改善箇所説明図 ①

不具合発生箇所

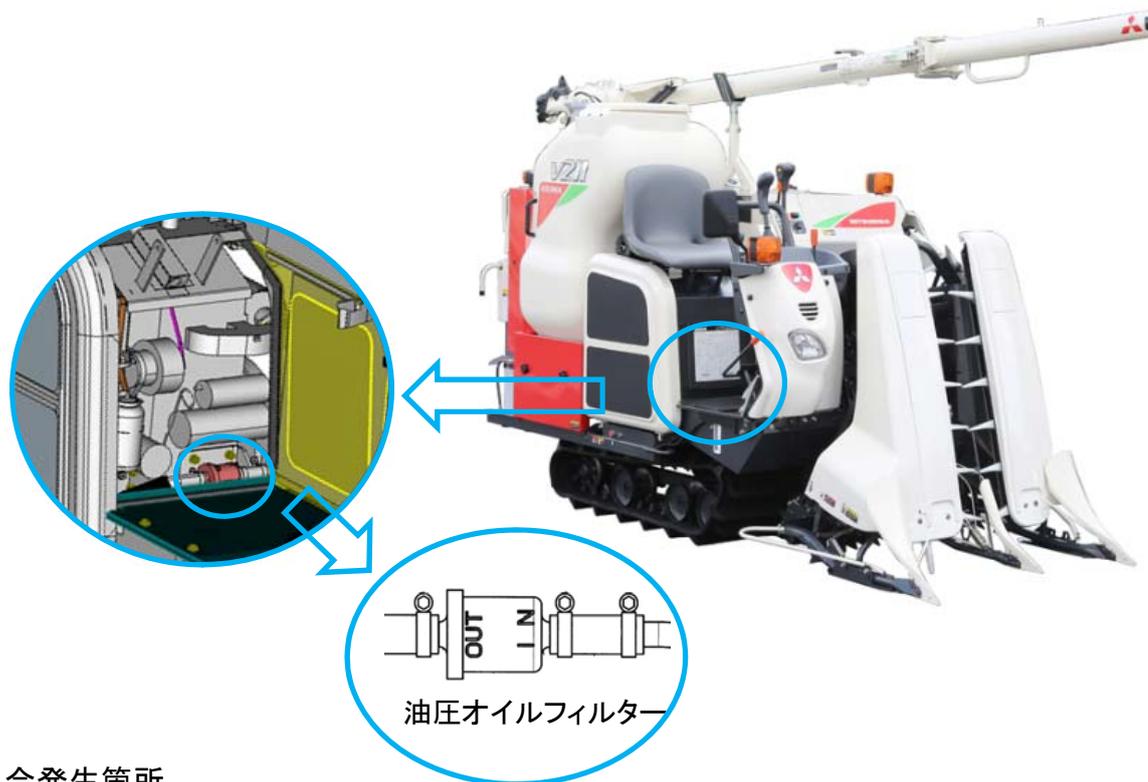
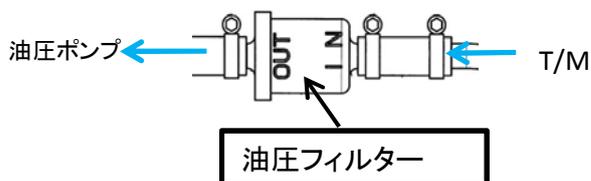
動力伝達装置において、HST(静油圧式無段変速機)へ作動油を供給する回路内のオイルフィルターの接続方向を誤って指示したため、フィルターが逆向きに組み付けられたものがある。そのため、フィルター詰まり等で圧力が上昇した場合、エレメントの一部が剥がれオイルの流路を塞ぎ、最悪の場合、走行が不能となるおそれがある。

全車両、新品のフィルターを正規の方向に組付ける。

装着した油圧フィルターの向きで識別する。
